**GK.271.9.30.2012**

Dot. postępowania o udzielenie zamówienia publicznego prowadzonego w trybie przetargu nieograniczonego pn.: „**Budowa części socjalnej i zaplecza przy Zespole Nr 3 w Krasnymstawie**”

### **WYJAŚNIENIE TREŚCI SIWZ**

## Rozdzielnia pom. kuchnia

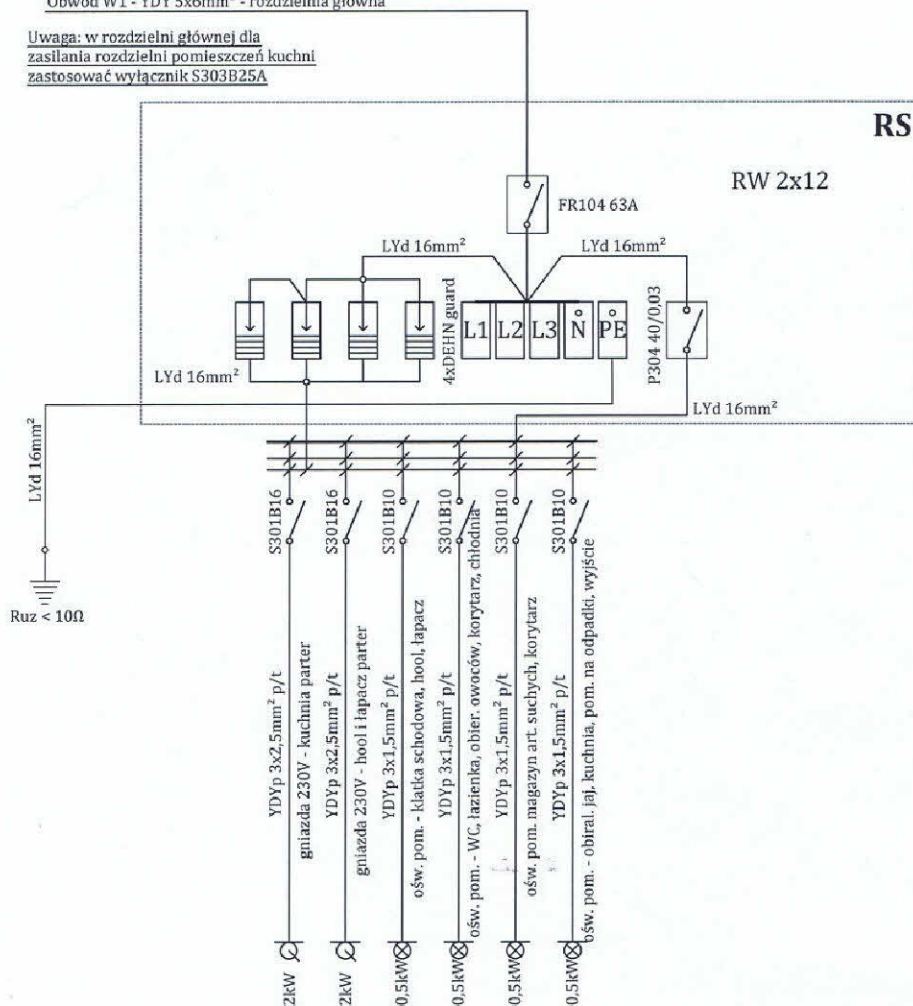
5. w załączniku nr 9 do SIWZ Dokumentacja projektowa brak jest rysunków i opisu tablic TK-kuchni oraz TP-piwnicy wyszczególnionych w L.p. 1.16 oraz 1.17 przedmiaru robót załącznik nr 11 do SIWZ; prosimy o zamieszczenie rysunków i opisu dla w/w tablic w załączniku nr 9 do SIWZ Dokumentacja projektowa.

Przymiar robót uwzględnia montaż rozdzielni TK- kuchni, TP. W dokumentacji projektowej brakuje schematów tych rozdzielni. Prosimy o uzupełnienie.

*Ad.I.5 W załączeniu schematy rozdzielni pomieszczeń kuchni oraz piwnicy.*

*Ad. 1 W załączeniu schematy rozdzielni pomieszczeń kuchni oraz piwnicy.*

Obwód W1 - YDY 5x6mm<sup>2</sup> - rozdzielnia główna

Uwaga: w rozdzielni głównej dla zasilania rozdzielni pomieszczeń kuchni zastosować wyłącznik S303B25A
